Bureau
d'audiences
publiques sur
l'environnement

Rapport 293

Projet de réaménagement de la rue Jacques-Cartier à Gatineau

Rapport d'enquête et d'audience publique

Figure 2 Le milieu humide et l'habitat du poisson offert en compensation

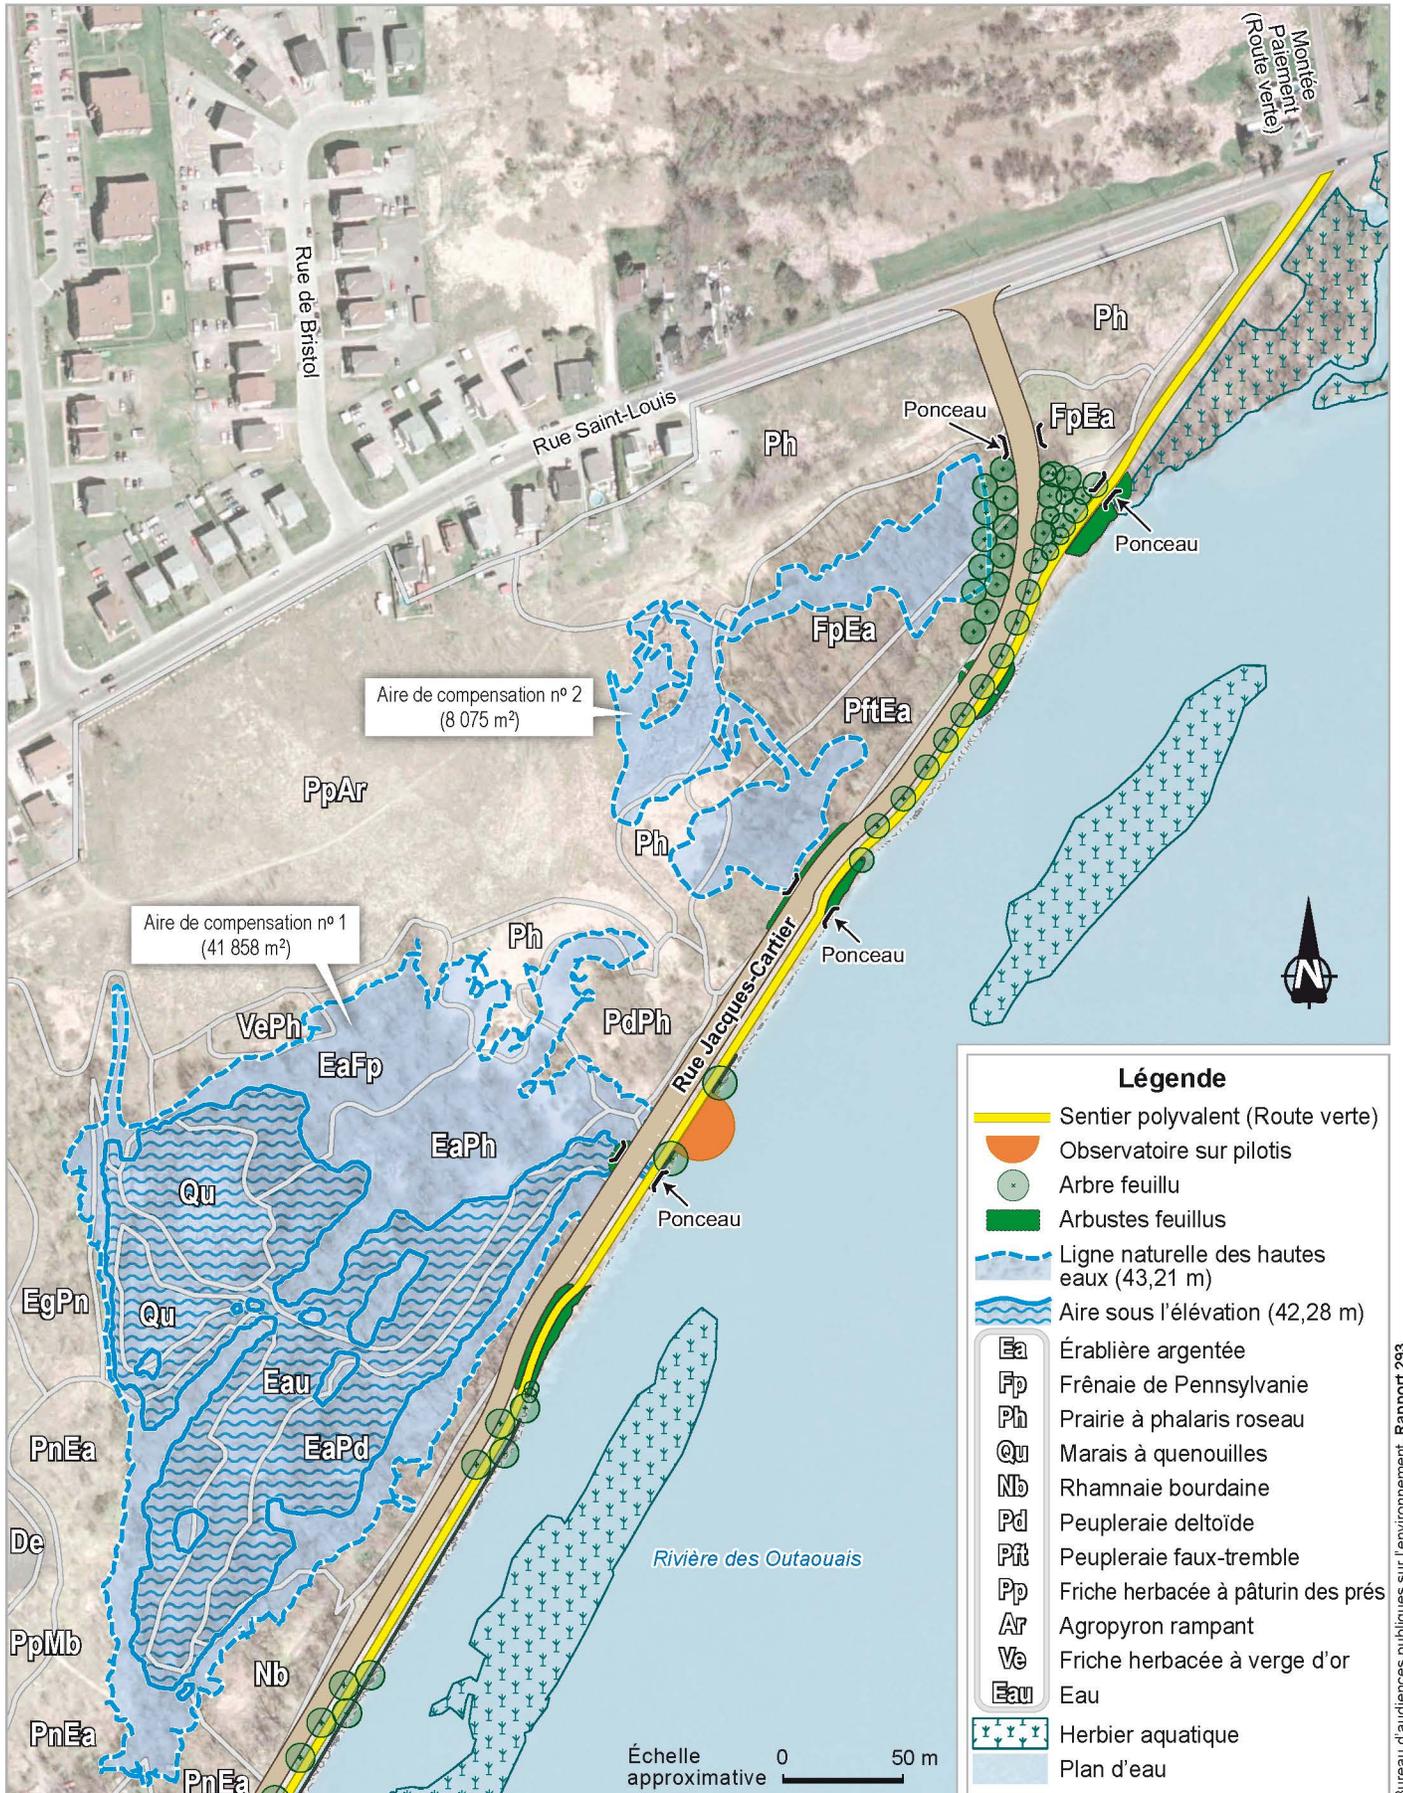
Dans le cadre du projet, la Ville s'engage à compenser, selon sa réglementation, la perte de milieu humide de 2 942 m², indépendamment de la compensation de 50 000 m² qu'elle propose pour la perte d'habitat du poisson (figure 2). Elle déterminerait la compensation exacte pour cette perte à l'étape des plans et devis et de la demande de certificat d'autorisation en vertu de l'article 22 de la *Loi sur la qualité de l'environnement* (MM. Dave Cassivi et Jean Roberge, DT2, p. 75 à 77).

L'aire de 50 000 m² pour compenser la perte d'habitat du poisson pourrait toutefois servir de base pour compenser la perte de milieu humide, faisant ainsi d'une pierre deux coups. Le représentant de Canards Illimités Canada a suggéré en audience publique de restaurer ces deux milieux en aménageant un lien hydraulique entre les deux en retirant du matériel de remblai entre eux afin d'y faciliter la circulation du poisson (figure 2). Cette connectivité pourrait en outre améliorer la valeur écologique des deux milieux (M. André Michaud, DT2, p. 17 et 18).

Figure 3 L'intersection de la rue Jacques-Cartier et du boulevard Gréber

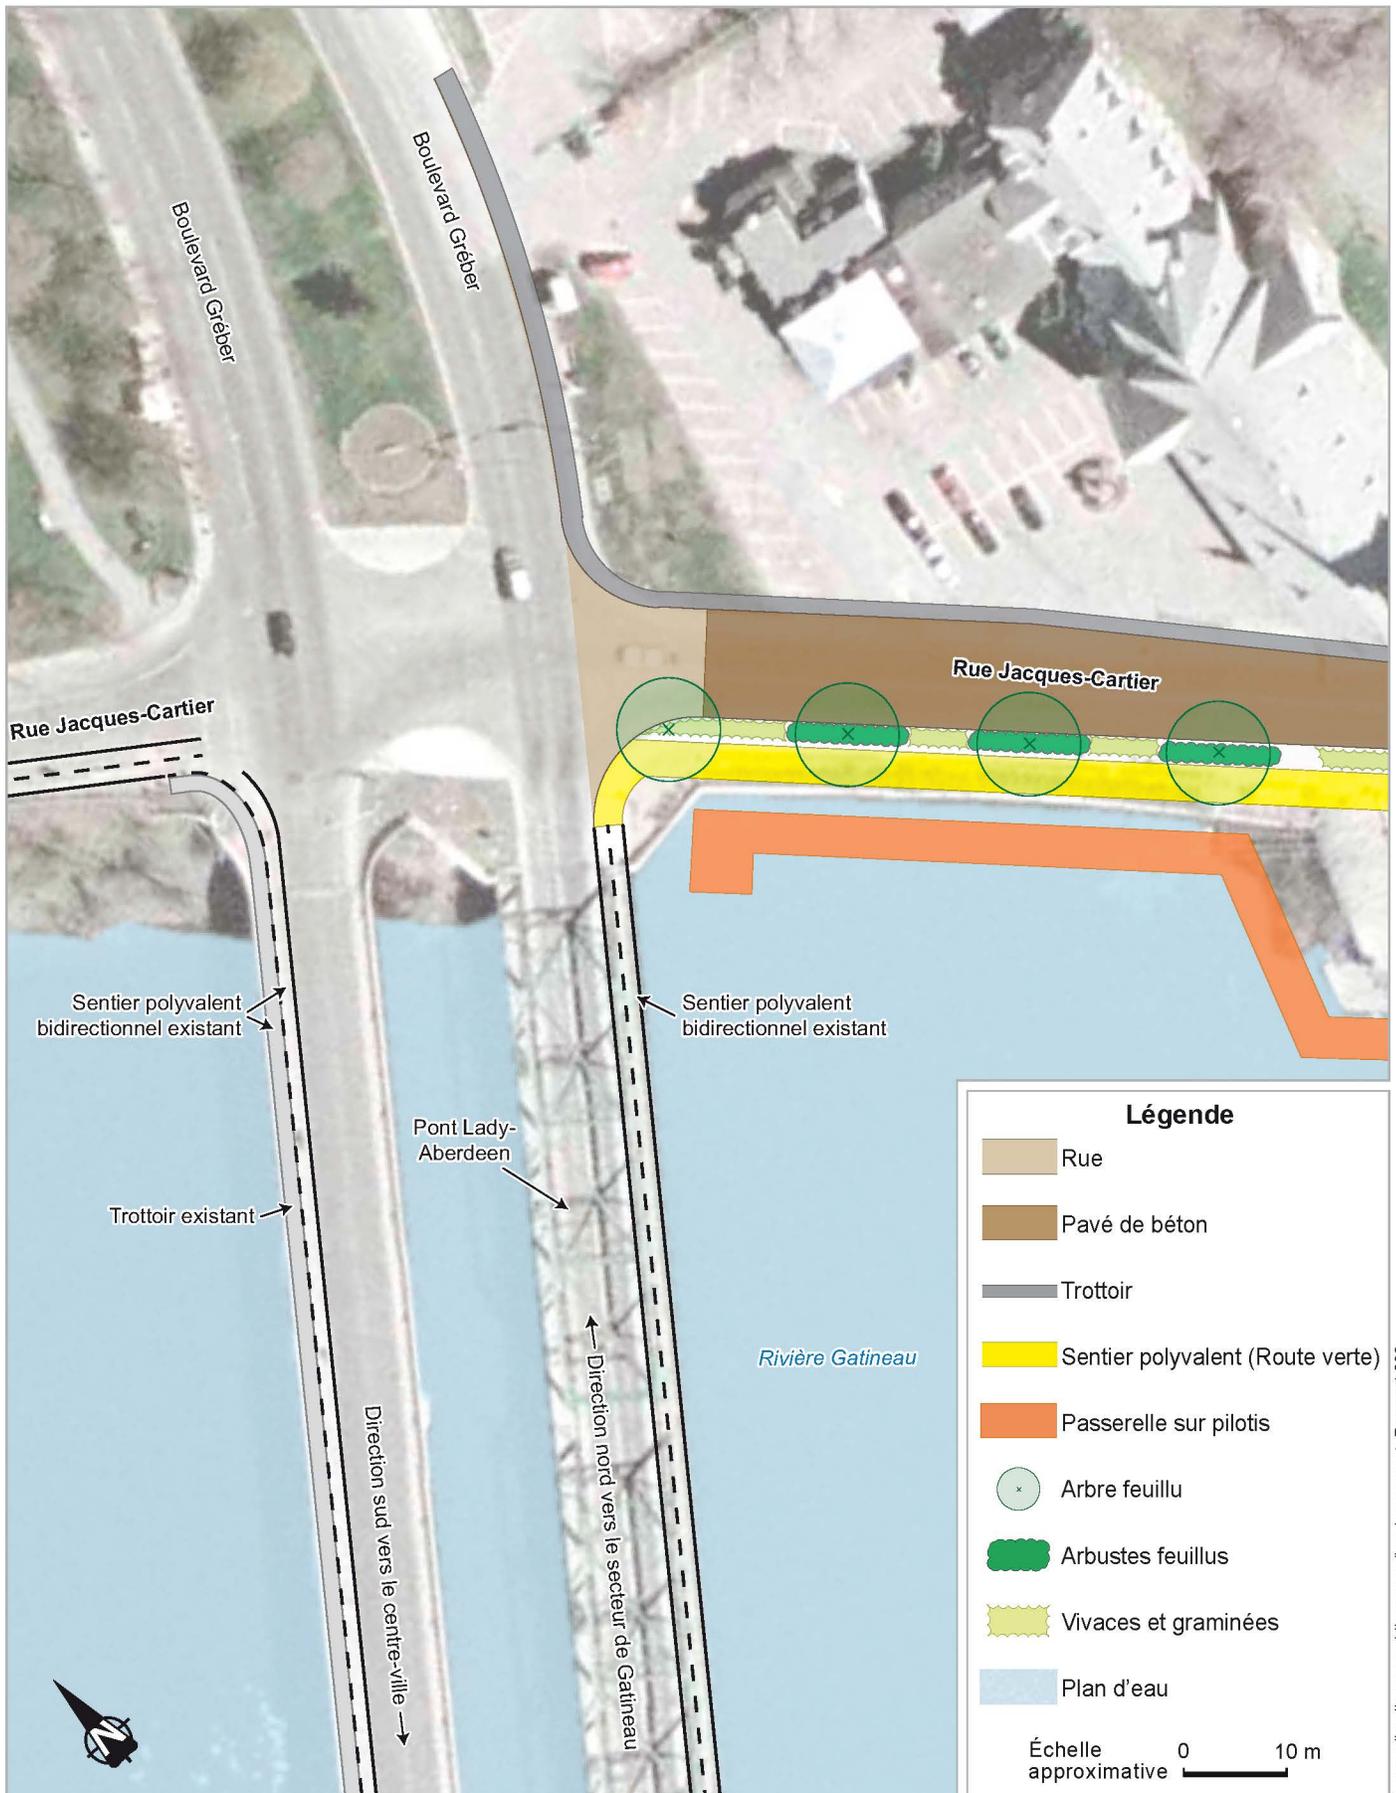
Selon un participant à l'audience publique, le Comité de travail sur la sécurité des sentiers récréatifs de la Ville de Gatineau¹ considérerait l'intersection avec le boulevard Gréber et sa connexion avec le pont Lady-Aberdeen (figure 3) comme étant « à haut risque d'accident ». En outre, celle-ci constituerait l'une des plus ambiguës et difficiles à traverser dans la région et le danger y serait particulièrement

Dans le but de réduire le danger, elle recommande de transformer les sentiers polyvalents bidirectionnels des deux côtés du pont (figure 3) en sentiers unidirectionnels qui suivraient le sens du trafic, évitant aux cyclistes de rouler à contresens de la circulation et leur fournissant un espace confortable et sécuritaire (*ibid.*, p. 3). Afin que les cyclistes qui emprunteraient le sentier polyvalent de la rue Jacques-Cartier puissent se rendre sur le sentier polyvalent unidirectionnel en direction du secteur de Hull, la Santé publique recommande deux options. La première consisterait à prolonger la passerelle piétonne sur pilotis prévue près du Quai des artistes jusqu'à l'autre côté du pont Lady-Aberdeen et de la rendre accessible aux cyclistes et aux piétons. Cela leur permettrait de rejoindre le sentier polyvalent sans avoir à traverser et à perturber la circulation au carrefour. La seconde comprendrait l'adaptation de la traverse piétonne existante par un marquage sur la chaussée et des panneaux signalétiques permettant également la traversée des cyclistes (*ibid.*).

Figure 4 L'intersection de la rue Jacques-Cartier et de la rue Saint-Louis

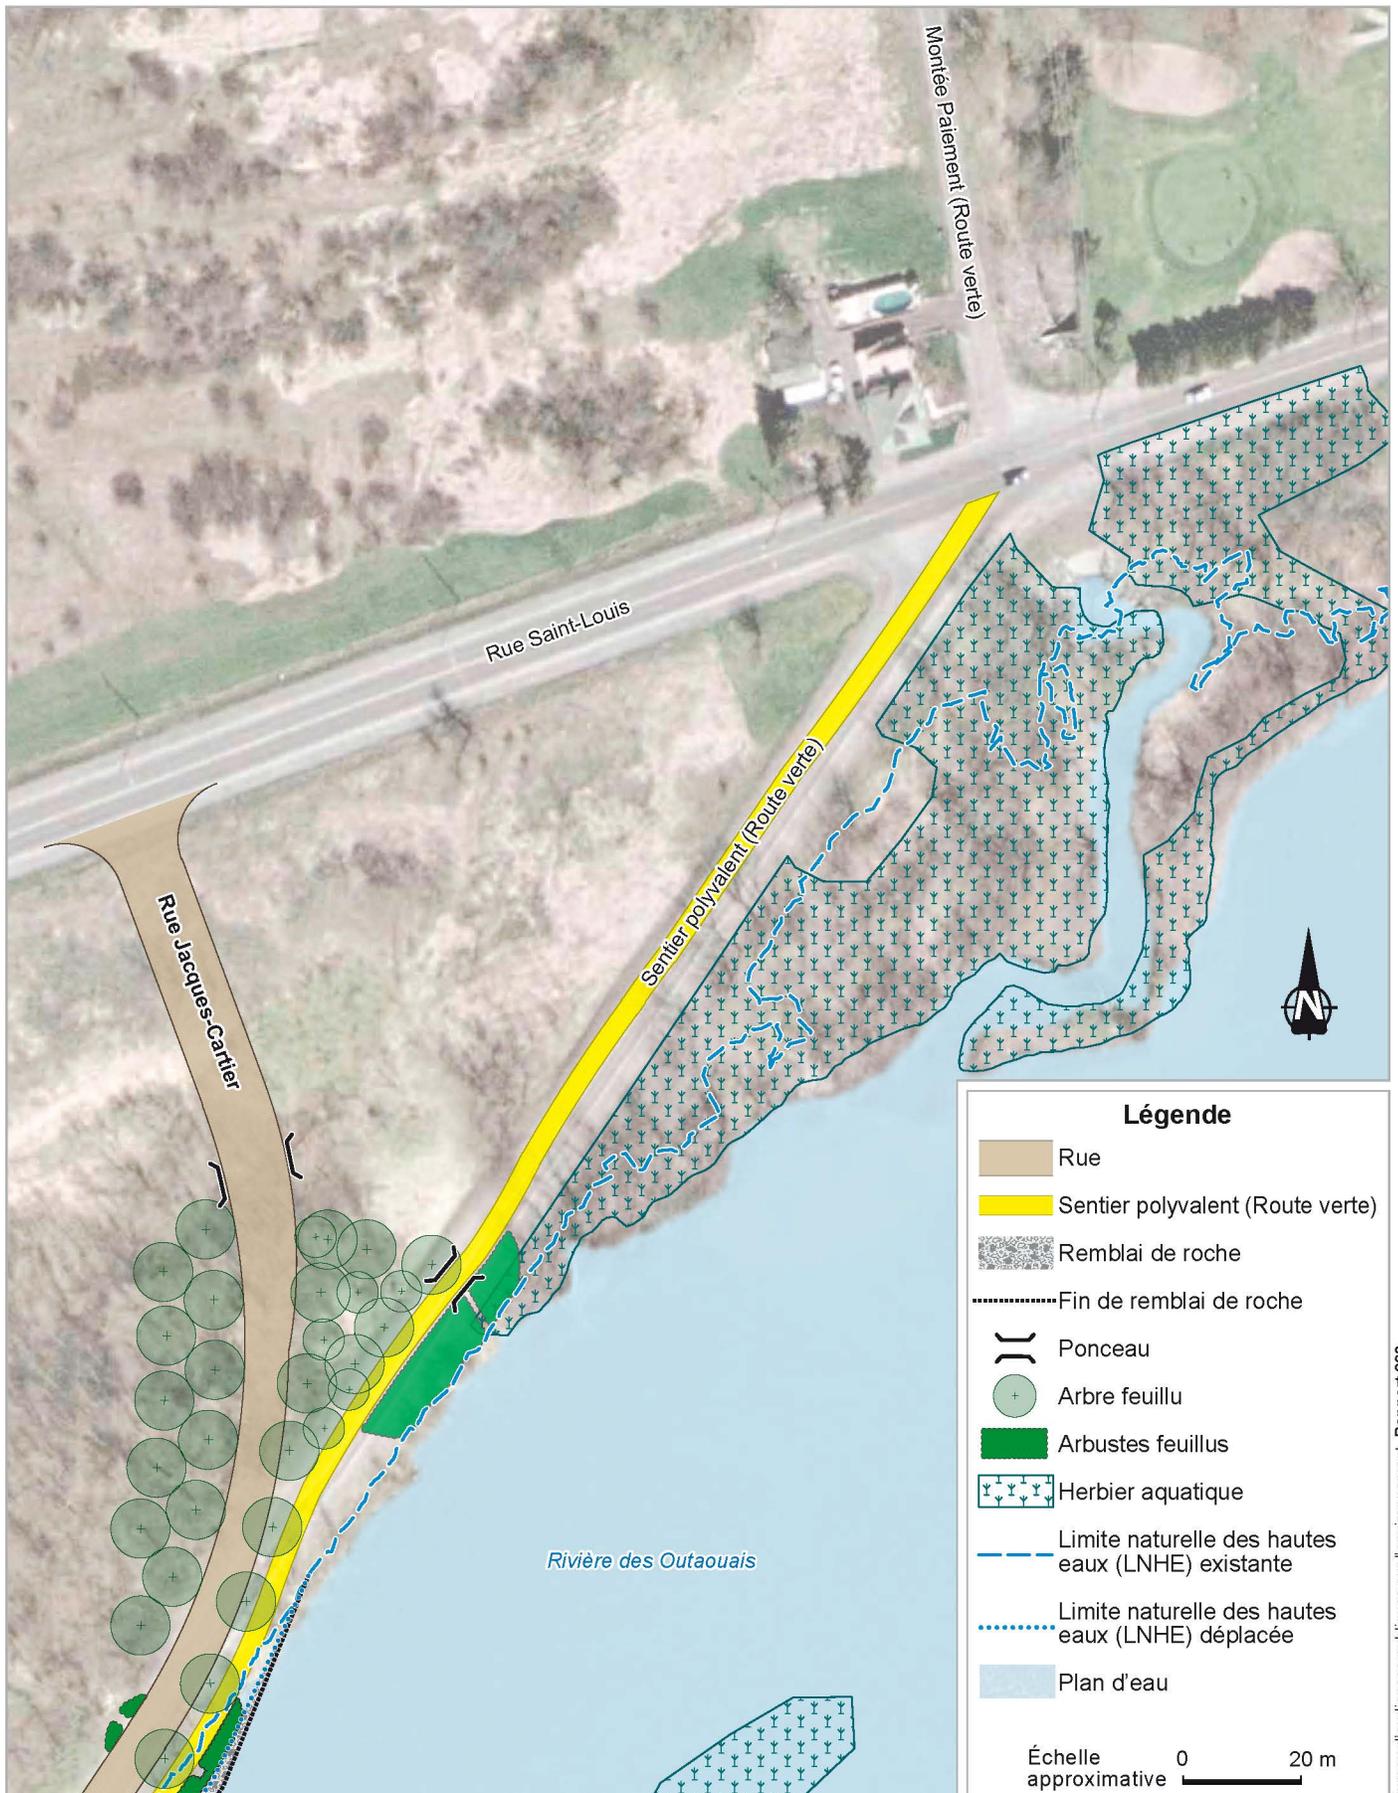
La Ville de Gatineau prévoit relocaliser cette intersection, qu'elle juge non conforme, à 150 m à l'ouest de sa position actuelle (figure 4). Cela implique une reconfiguration en la dotant d'éléments de tracé et de panneaux d'arrêt ou de feux de circulation. L'objectif consiste à sécuriser les manœuvres de virage dans les approches et au carrefour tout en réduisant l'attrait de la rue Jacques-Cartier comme raccourci vers le pont Lady-Aberdeen (PR3.1, p. 226 et 227). Pour des considérations de sécurité attribuables à sa pente, à sa longueur et à sa courbure, la Ville a décidé de séparer le sentier polyvalent envisagé du nouveau tracé de la rue en le maintenant dans l'emprise actuelle (M. Jean Roberge, DT2, p. 9 et 10).

- ◆ **Avis** – *La commission d'enquête est d'avis que la Ville de Gatineau devrait mettre en œuvre les aménagements nécessaires à une traversée sécuritaire des cyclistes et des piétons à l'intersection des rues Jacques-Cartier et Saint-Louis.*
